# 检查报告

时间2022-02-21

文件名: Heater

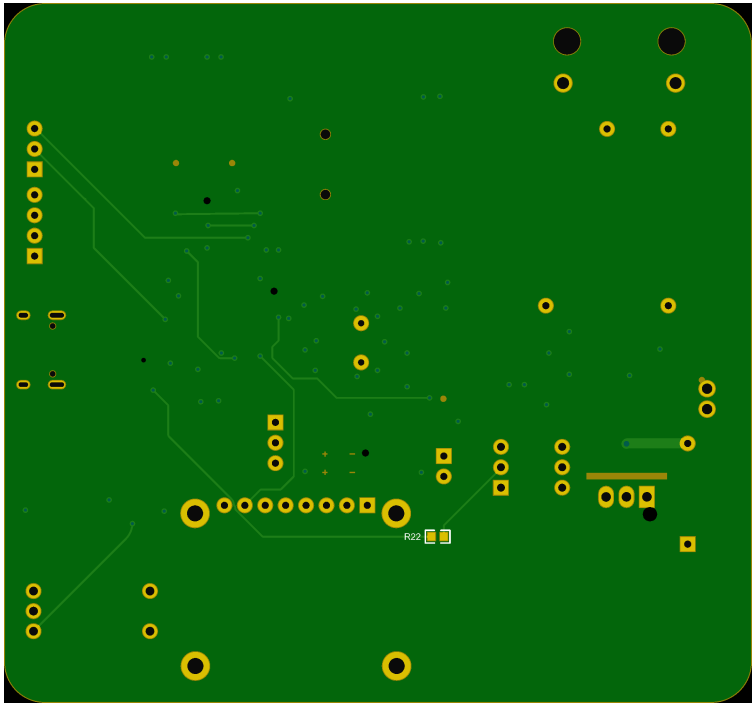
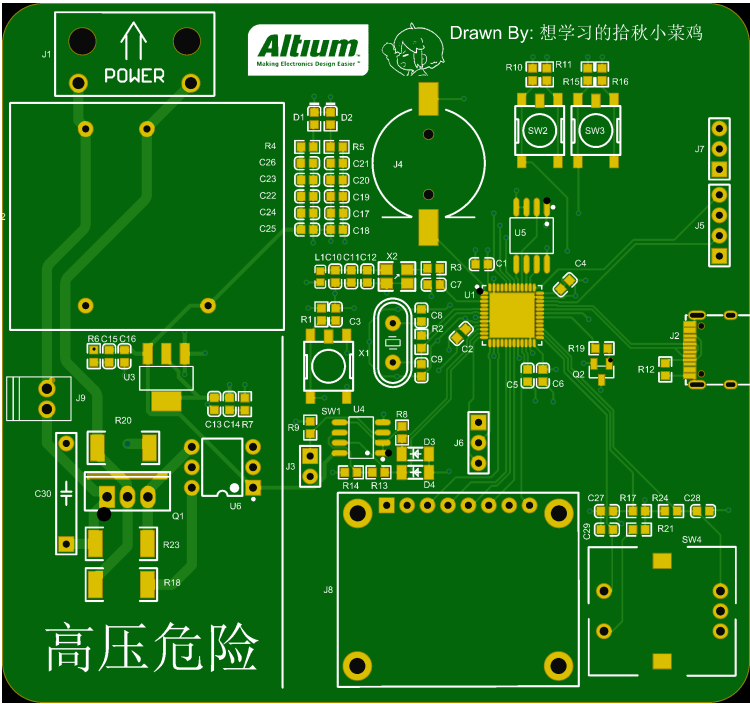
报告项目	类型	分析结果	描述与建议
SMD间距	不同网络SMD焊盘间距	0.17018 mm	<p>焊接时为避免焊盘过近无法保留阻焊桥，锡流动造成连锡短路的隐患，在设计时应考虑SMD焊盘之间的间距尽可能保留阻焊桥。焊盘边缘间距 &lt; 8mil 的需做沉金工艺。</p> <p>绿色阻焊桥：焊盘（Pad）边缘间距≥7mil； 黑油、白油：焊盘（Pad）边缘间距≥9mil； 其他颜色桥：焊盘（Pad）边缘间距≥8mil。</p> <p>您的“SMD焊盘”最小间距为6.70mil会影响生产效率、品质良率，而且存在连锡隐患，建议“SMD焊盘”最小间距 ≥ 8 mil</p>
焊盘规格	封装内间距异常	有异常	<p>焊盘大小、封装内间距设计与封装规格要求不一致，SMT加工时存在无法焊接的风险</p> <p>您的设计与封装规格要求的大小不一致，请排查问题</p>

焊盘规格	焊盘大小异常	有异常	 <p>您的设计与封装规格要求的大小不一致，请排查问题</p>
板边距离	SMD到板边距离	板边异常	 <p>您的“SMD焊盘到板边”最小间距为0.00mil，间距小于15.75mil，会影响焊盘的完整度，可能会导致焊锡不良，建议间距≥15.75mil</p>
孔上焊盘	过孔上焊盘	有	 <p>您的“设计”存在“孔在SMD焊盘上”，会影响焊盘的平整度，可能会导致焊锡不良。</p>
阻焊开窗	阻焊盖线	阻焊异常	 <p>您的文件“阻焊到线”小于0.34mil，走线被裸露可能会造成短路，影响产品电气性能。建议≥0.08mm</p>
